Responsable del Departament d'Informació de Projectes i Recepcions
Gerència de Mobilitat, Infraestructures i Serveis Urbans

En relació amb la revisió del “**PROJECTE DE DESVIAMENT DE SERVEIS AL CARRER TEUALADA AFECTATS PER LES OBRES DE REHABILITACIÓ ENERGÈTICA DE L'EDIFICI SITUAT AL CARRER EPIR 6, DISTRICTE DE SANT MARTÍ, BARCELONA**” corresponent al codi del Natura **ACT25-00004**, redactat per PROIDO CONSULTORS, SL, al febrer del 2025, amb un termini d'execució de 3 mesos, un **PEC de 73.086,42€, IVA inclòs**, el promotor del qual és INSTITUT MUNICIPAL D'URBANISME (IMU), hem d'informar del següent:

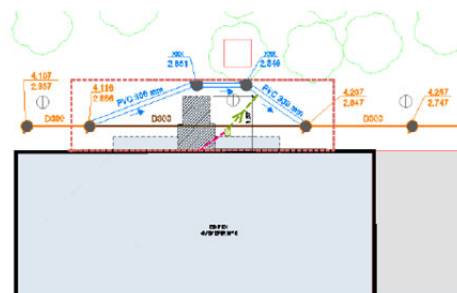
- Servei afectat. Clavegueram. Execució d'un pou fora de l'àmbit afectat per l'ascensor.

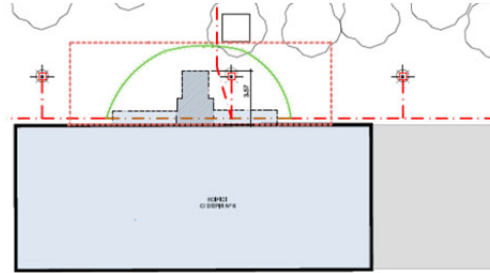
- Servei afectat. Enllumenat. Desviament de MT (2TS Tubular Sec Ø160mm).

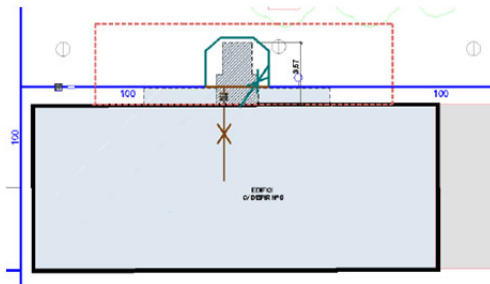
- Servei afectat. Xarxa d'aigua potable. Desviament canonada Ø100 mm.
